*Companhia
Energética de
São Paulo*

Problemas Eletromecânicos
Unidades 1 a 4

RESIDÊNCIA ILHA SOLTEIRA E TRÊS IRMÃOS		FOLHA 01
OBRA:	ILHA SOLTEIRA - EUI	
ASSUNTO:	PROBLEMAS ELETROMECÂNICOS - MÁQUINAS 1 A 4

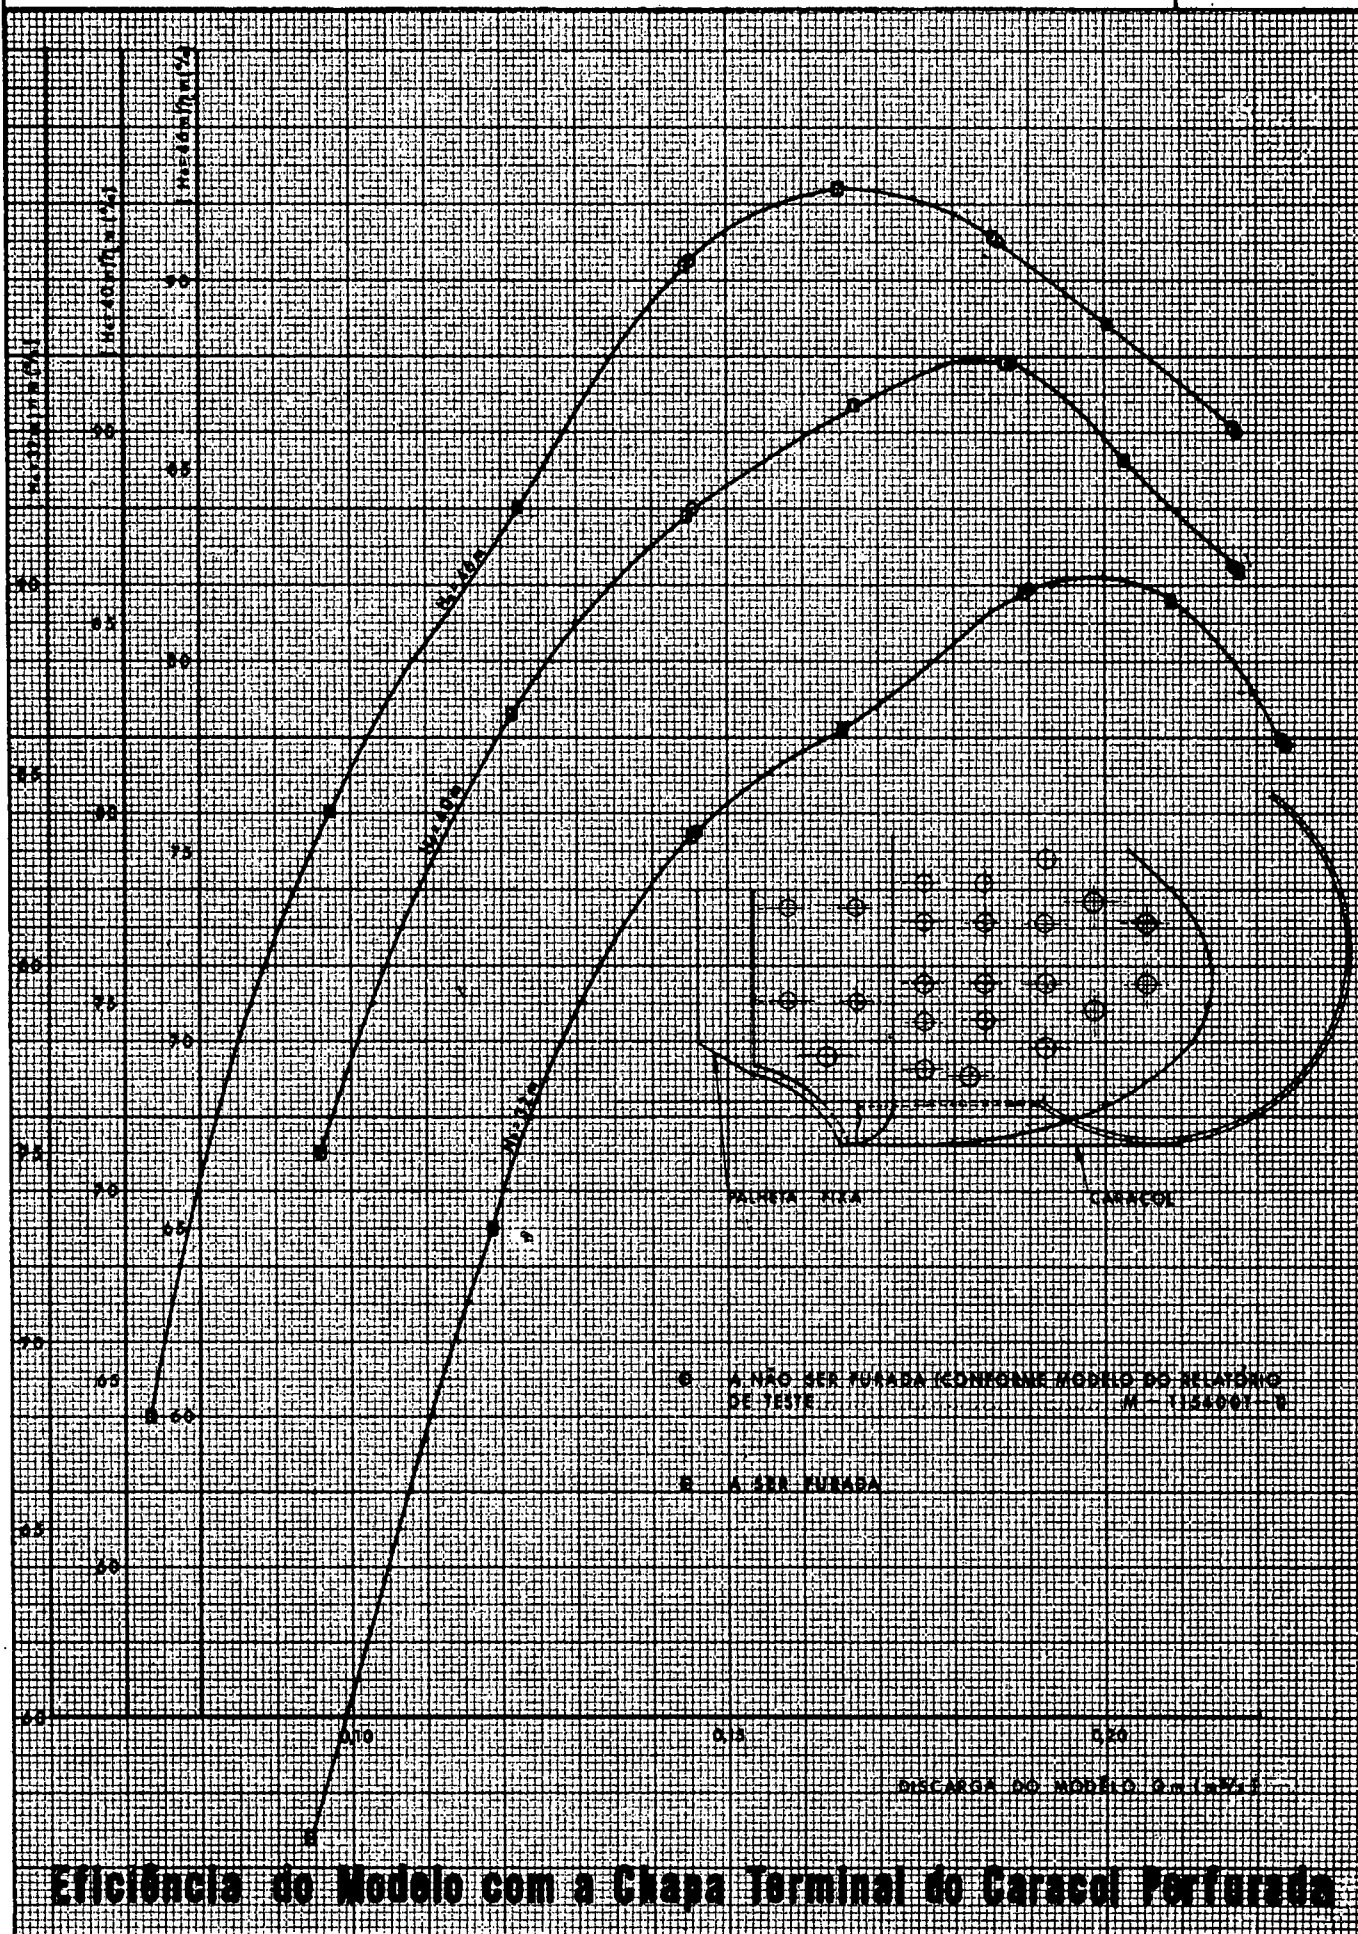
Conforme gráfico da página nº 16,
pode-se notar que o aumento de furos não alterou a
eficiência da turbina.

Região de Fechamento da Caixa Espiral

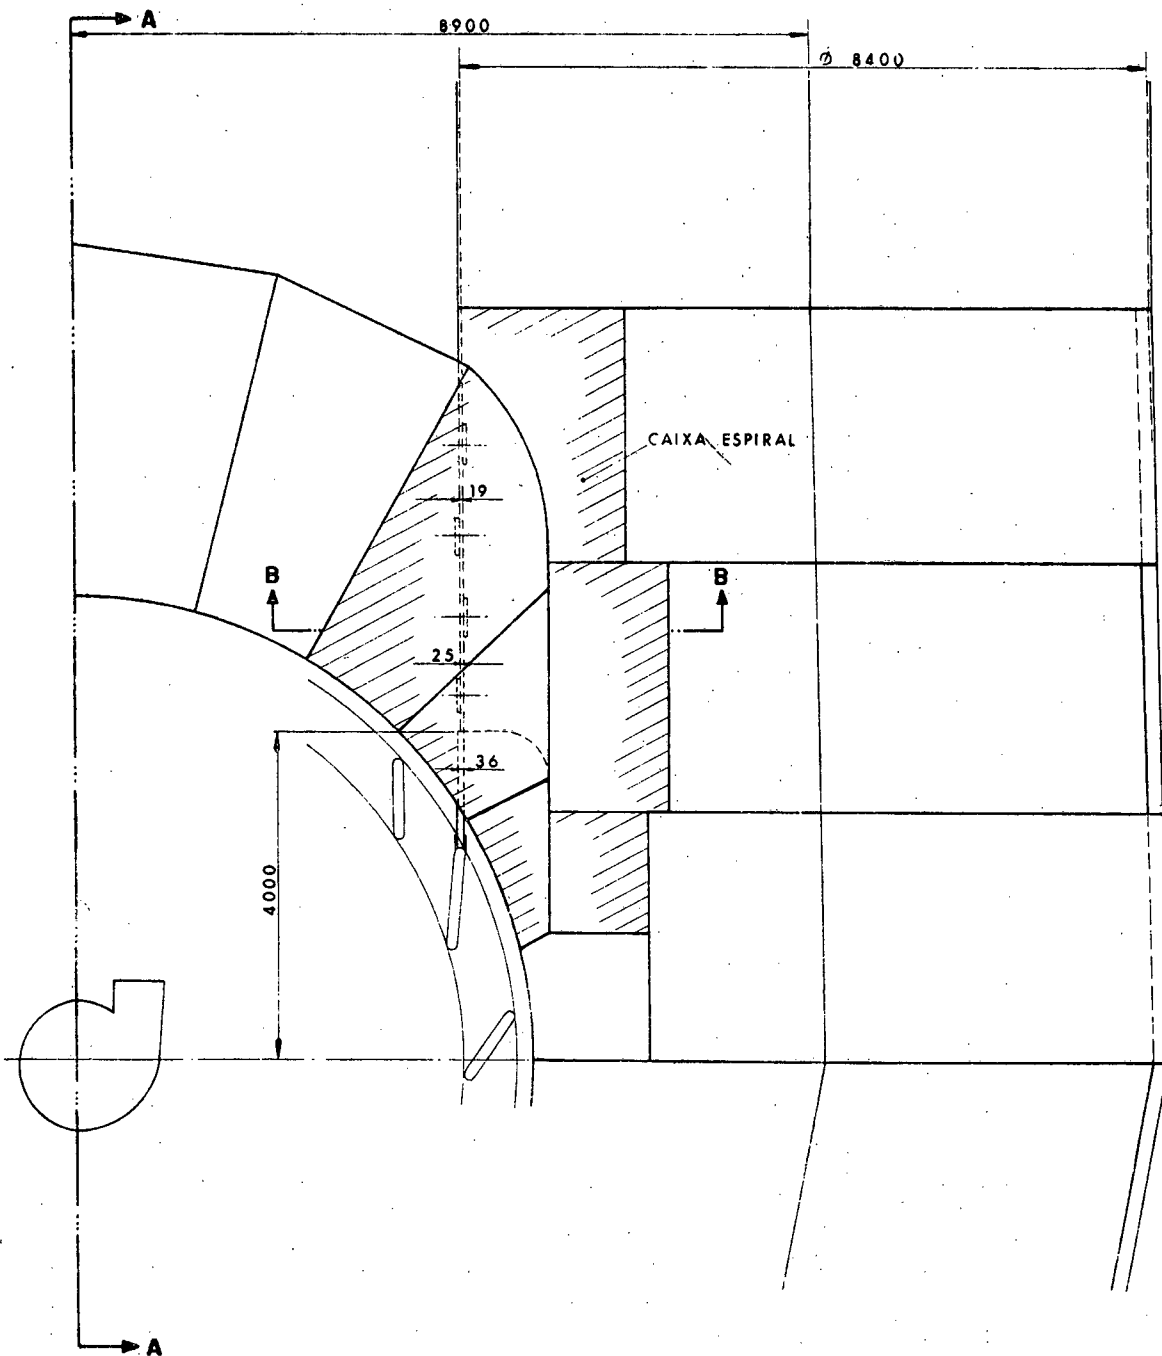
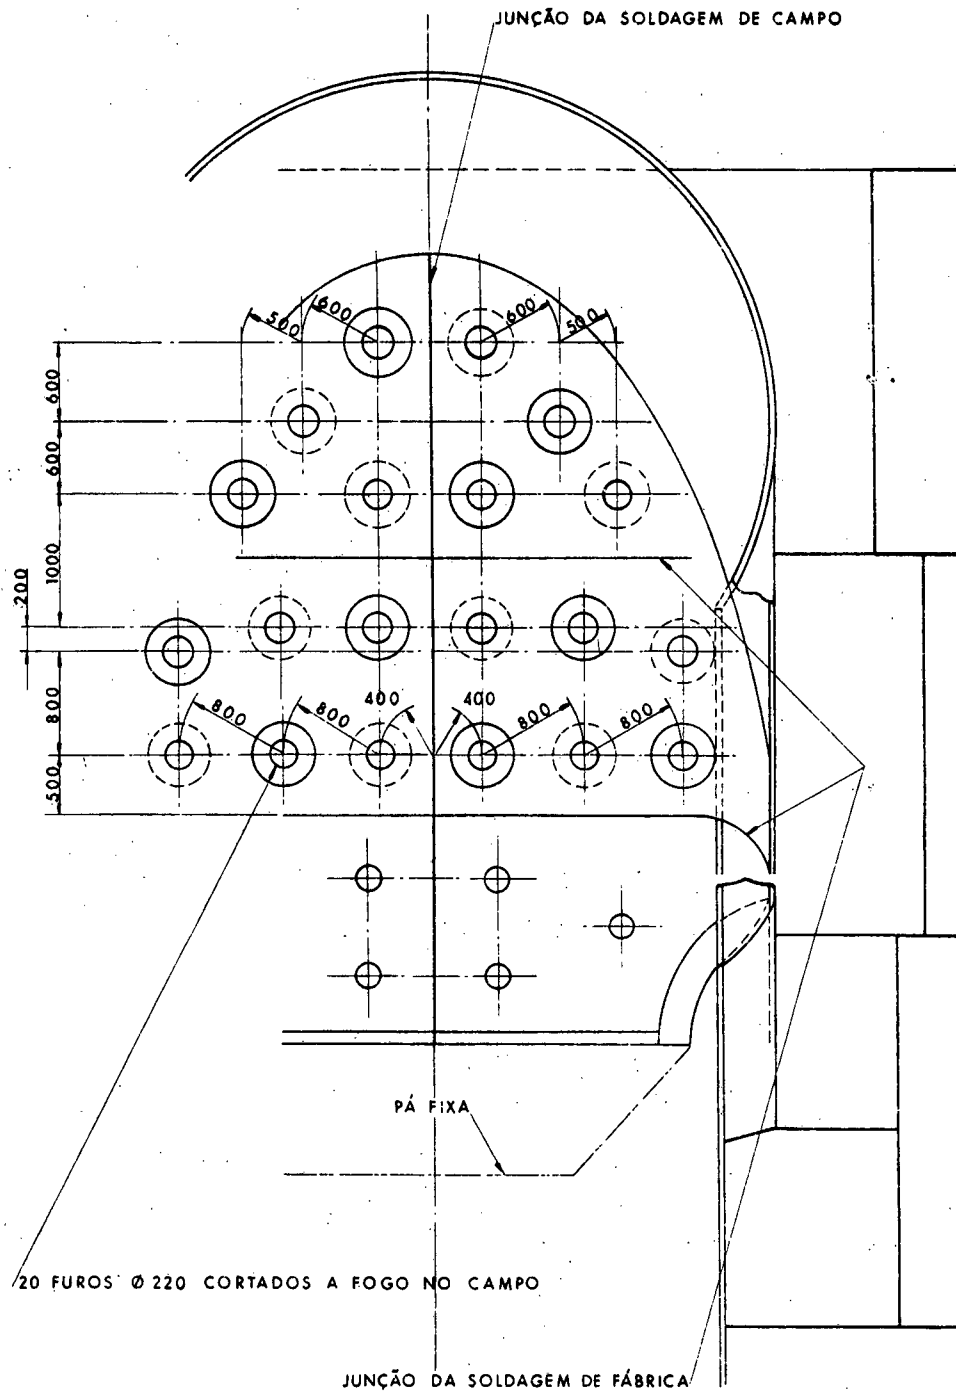
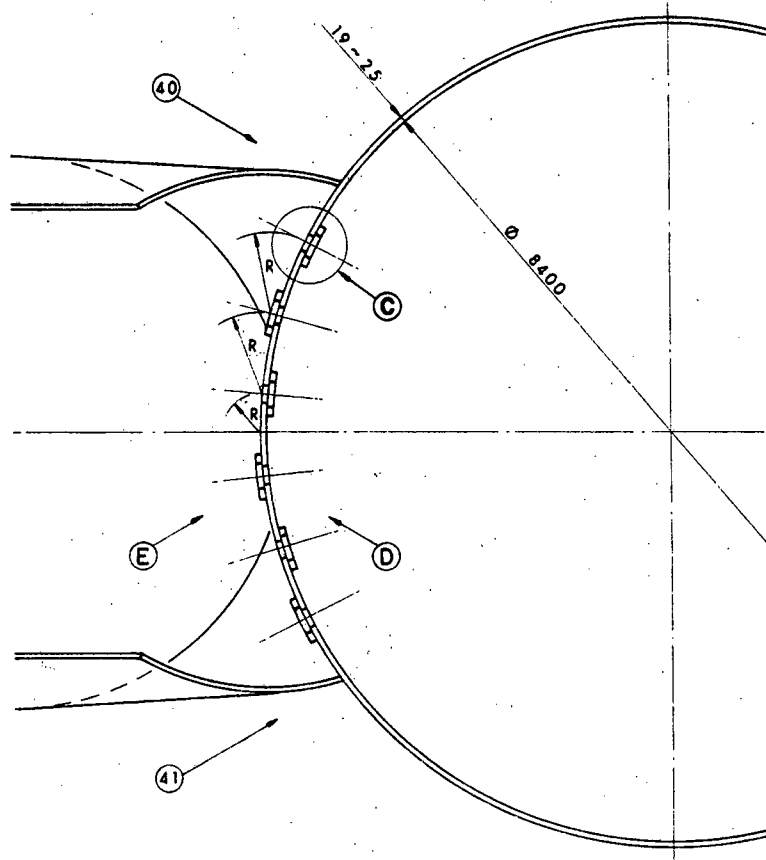
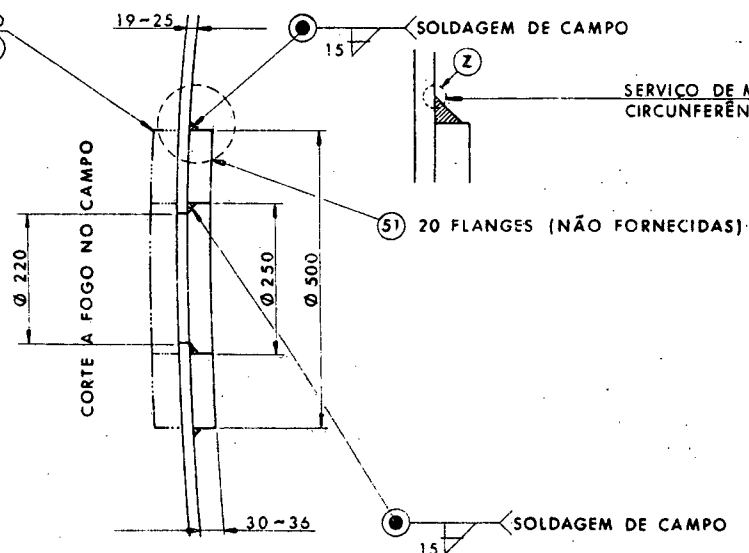
4 - MODIFICAÇÃO (AUMENTO DOS FUROS) NA REGIÃO DE FECHA
MENTO DO CARACOL.

Essa modificação foi solicitada pe
lo Fabricante para haver um melhor equilíbrio de
pressão na região da chapa terminal do caracol.

a) Nos desenhos anteriores são mostrados os serviços de campo dos furos de equilíbrio para caixa espiral;

- Cortar a fogo vinte furos de equilíbrio $\varnothing$ 220mm;
- Soldar flanges alternadamente no lado D e no lado E como mostram os desenhos, para reforço dos furos de equilíbrio;
- Efetuar o martelamento nas partes Z da soldagem das flanges.

- Os furos de equilíbrio e as flanges deverão manter distâncias suficientes (cerca de 80 a 100mm) das linhas de solda X e Z;
- As posições dos furos de equilíbrio podem ser mudadas levementes do estipulado por projeto, pelo requerido no serviço de campo deverá ser aquele estipulado no projeto (20).

d) Usar os eletrodos fornecidos anteriormente para o serviço de soldagem da caixa espiral.

Instalação da Tubulação de Equilíbrio entre os Servomotores

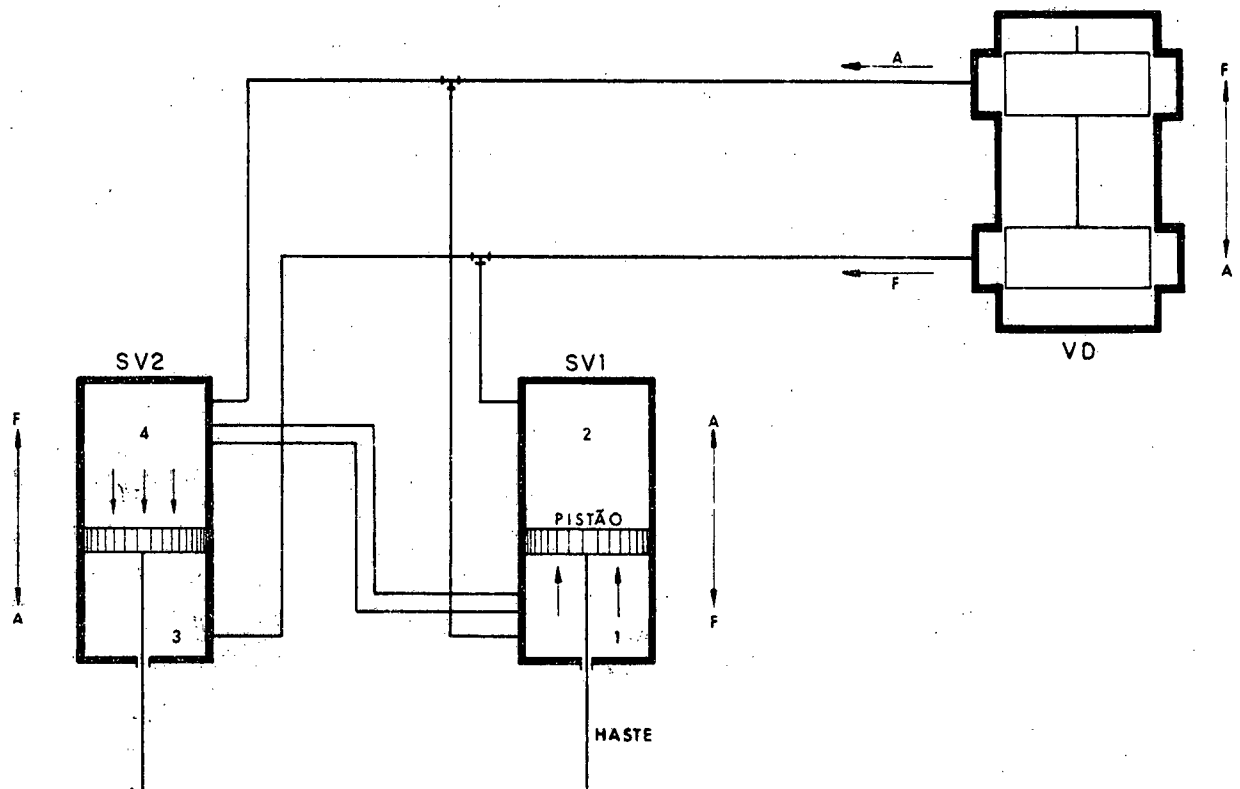
Essa modificação consistiu na interligação das câmaras 1 e 4 dos servomotores, através de uma tubulação de 2 1/2", conforme desenho da folha nº 22.

A razão dessa modificação se prendeu ao fato de que quando da partida do grupo, as câmaras 1 e 4 estão despressurizadas e começarão a receber óleo para pressurização.

Como a área da câmara 1 é menor que a área da câmara 4, seus volumes são diferentes, o que acarretaria uma diferença de pressão nas câmaras 1 e 4 (maior na câmara 1) pois ambas eram alimentadas ao mesmo tempo por uma mesma linha de óleo, vindo da válvula distribuidora VD.

Assim sendo essa tubulação de interligação instalada compensou a diferença da pressão existente.

Fixação da Pista de Bronze do Anel de Regulação

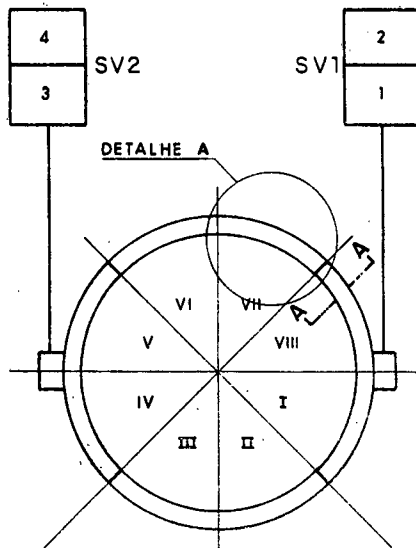
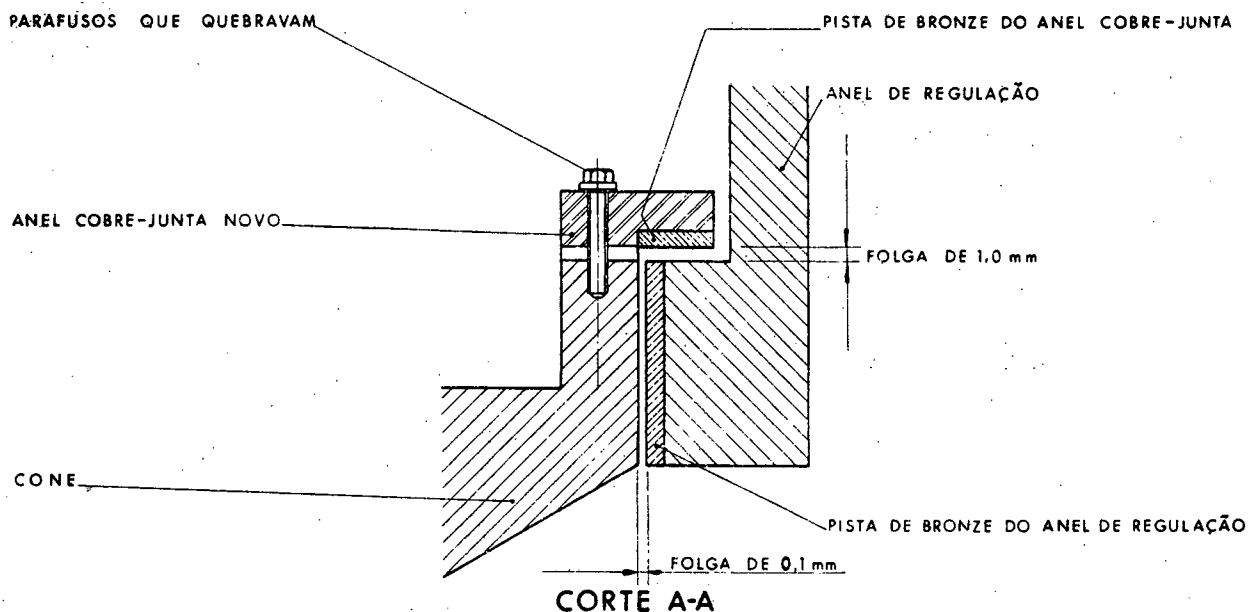
Ao se efetuar uma inspeção superficial constatou-se que algumas bielas apresentavam sinais de terem sido raspadas no anel de regulação e que 11 dos 40 parafusos de fixação do anel de cobre que protege a folga entre o anel de regulação e a tampa central da turbina estavam quebrados, conforme desenho da folha nº 30.

Juntamente com o fabricante foram executadas as seguintes modificações no anel de cobre:

- a) Foi feita uma pista de bronze neste anel na parte deslizante (parte em contacto com o anel de regulação);
- b) Esta pista de bronze, foi rebaixada de 1,00mm em relação ao conjunto, isto é, entre o anel de cobre e o anel de regulação passou há haver uma folga de 1,00mm;
- c) Este anel é feito em oito partes: nas partes II, III, VI e VII, que eram as mais solicitadas, foi feito um reforço na fixação com mais dez parafusos de rosca M24;
- d) Com essas medidas, passou a existir uma folga para a movimentação do anel de 1,5mm, sendo 1,00 mm deixado no rebaixo da pista de bronze e 0,5mm da folga do parafuso.
